SERVICE INFO

カムフォロア 422 0102 10 と 支持エレメント 420 0222 10 の視覚的差異

自動車メーカー：
アウディ、セアト、シュコダ、
フォルクスワーゲン

画像 1：仕様 1

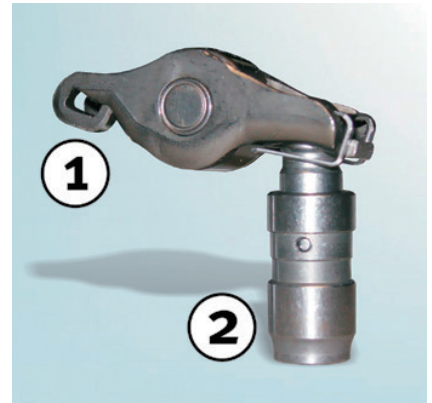
- (1) 422 0076 10 (交換前)
- (1) 422 0102 10 (新)
- (2) 420 0221 10 (交換前)
- (2) 420 0222 10 (新)

カムフォロアと油圧支持エレメントを交換
する際、画像 1 および 2 に示すバージョ
ンが自動車の中で使用されている可能性
があります。

シェフラーオートモーティブアフターマー
ケット部門は現在、画像 2 に示すバージョ
ンを提供していますが、画像 1 のバージョ
ンの交換に使用できます。

必ずセットで交換してください！

1つ以上の油圧弁隙間補償部品で異
常が発生した場合は、必ずセット全
体を交換してください。

何度も修理し、費用がかかるのを防
ぐため、カムフォロアと支持エレメ
ントは常に同時に交換します。
